Mission régionale d'autorité environnementale  
Provence-Alpes-Côte d'Azur

**Avis de la Mission Régionale  
d'Autorité environnementale  
Provence-Alpes-Côte d'Azur  
sur la zone d'aménagement concerté des Hauts  
Banquets à Cavaillon (Vaucluse)  
Avis n°3**

n° MRAe – 2020 n° 2662

Figure 5: hypothèse de plan de masse du projet de ZAC. Source : étude d'impact.

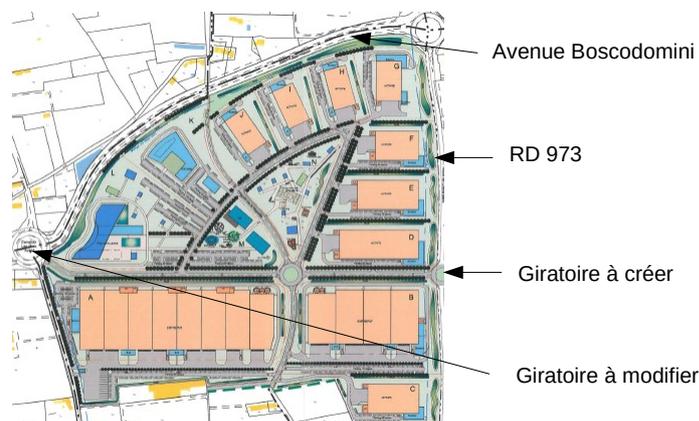
L'hypothèse de plan de masse (figure 12) montre que les bâtiments à usage d'entrepôt sont en limite sud du terrain d'assiette. L'étude acoustique n'évalue pas l'impact des nuisances sonores induites par ces activités, sur les zones d'habitat au sud du projet.

- l'implantation de bâtiments logistiques monolithes sur la limite sud, constitue une rupture d'échelle paysagère et urbaine dont l'impact sur le grand paysage n'a pas été évaluée par le dossier. Les prescriptions de l'aménageur pour assurer l'intégration de ces bâtiments et de leurs abords semblent insuffisantes pour permettre de réduire l'impact des toitures sur les vues lointaines et de la volumétrie des bâtiments sur les transparences visuelles ;
- l'absence de modulation des hauteurs sur l'ensemble de l'opération est de nature à ne pas garantir la préservation des vues sur les reliefs avoisinants (16 m maximum au PLU<sup>28</sup>). En l'absence de maquette numérique et de vues d'ambiances, il reste particulièrement important de pouvoir apprécier l'impact des bâtiments logistiques sur les vues lointaines, intégrant les dispositions prises pour limiter cet impact.
